## BAB 1 EVALUASI HASIL RANCANGAN

Berdasarkan evaluasi pendadaran terdapat beberapa hal yang perlu dilengkapi, sehingga rancangan menjadi lebih baik dan dapat dijadikan referensi bagi pembaca. Hal-hal yang perlu diperbaiki antara lain:

Gambar 4. 1 Denah Ground floor  
*Sumber: penulis, 2017*

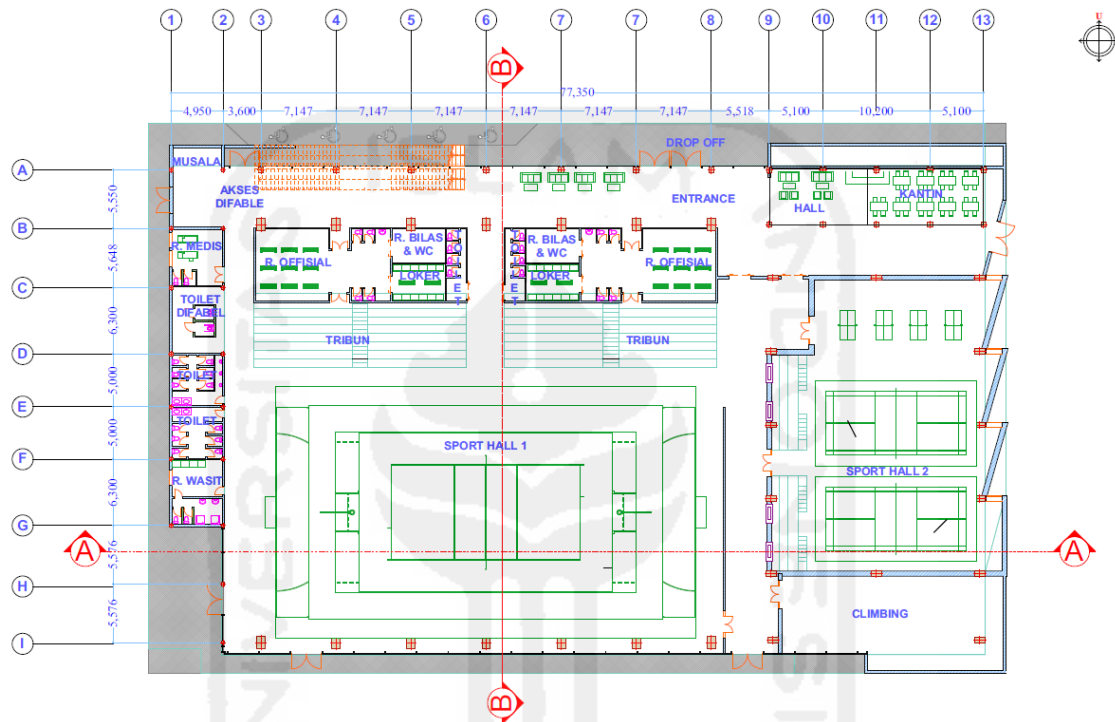
Perubahan pada denah terlihat pada dinding yang berada pada bagian sport hall 2. Dimana ukuran dinding sudah menyesuaikan dengan rancangan yang seharusnya yang berukuran lebih tebal dari dinding yang lain. Karena pada dinding sport hall 2 di fungsikan sebagai aliran dari pipa radiant cooling.

Gambar 4. 3 potongan A-A  
 Sumber: penulis, 2017

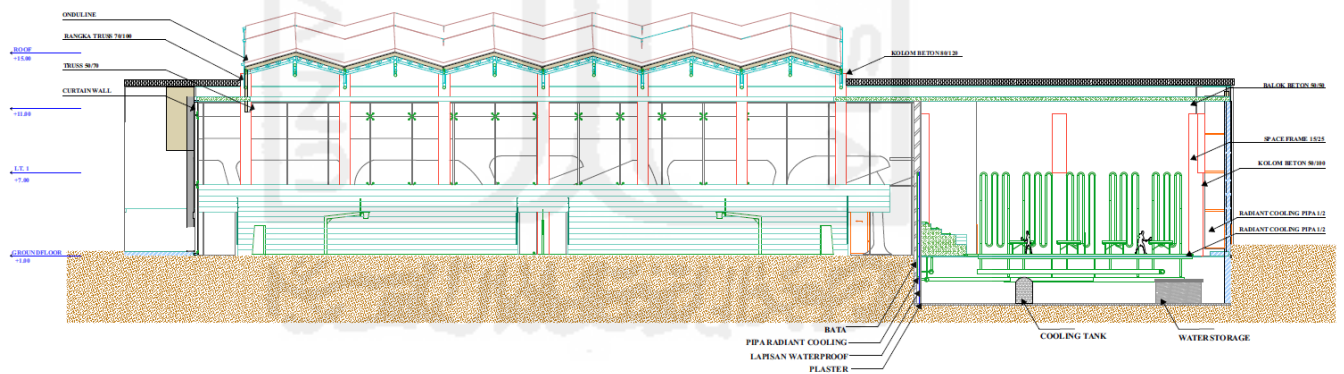
Perubahan dari potongan ini dapat dilihat dari penjelasan tentang penerapan sistem passive cooling yang di terapkan. Pada (gambar 4.3) menjelaskan tentang penerapan sistem radiant cooling.

Gambar 4. 4 potongan B-B

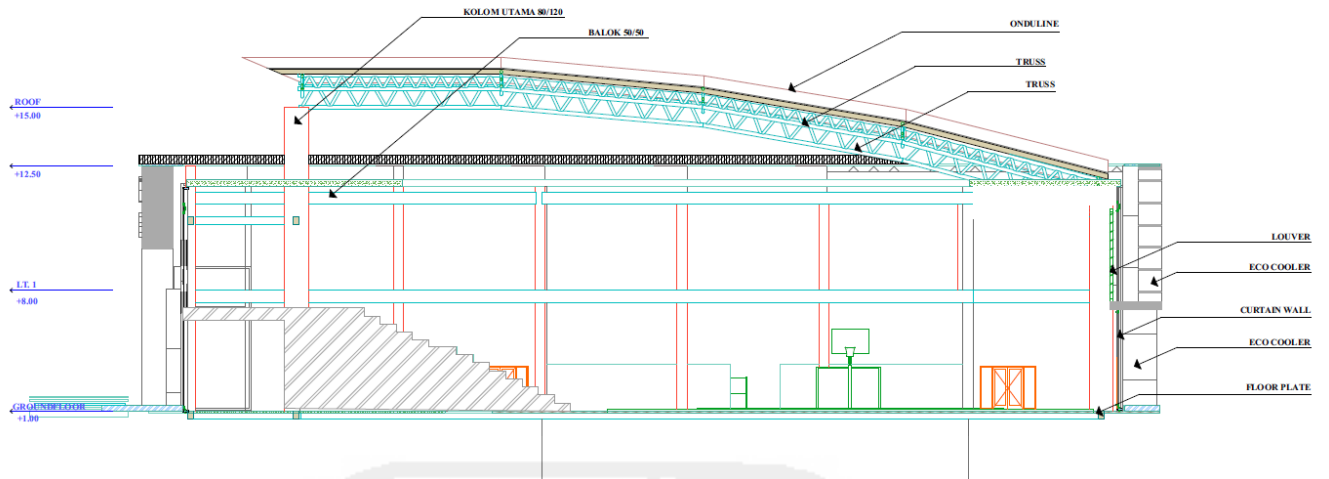
Perubahan potongan terlihat pada penerapan sistem eco-cooler, pada (gambar4.4) dapat dilihat penempatan louver yang berfungsi sebagai mengarahkan angin yang masuk.

Perubahan yang kedua dapat dilihat dari penempatan rangka atap yang elevasinya sudah sesuai dengan yang dikonsepskan.
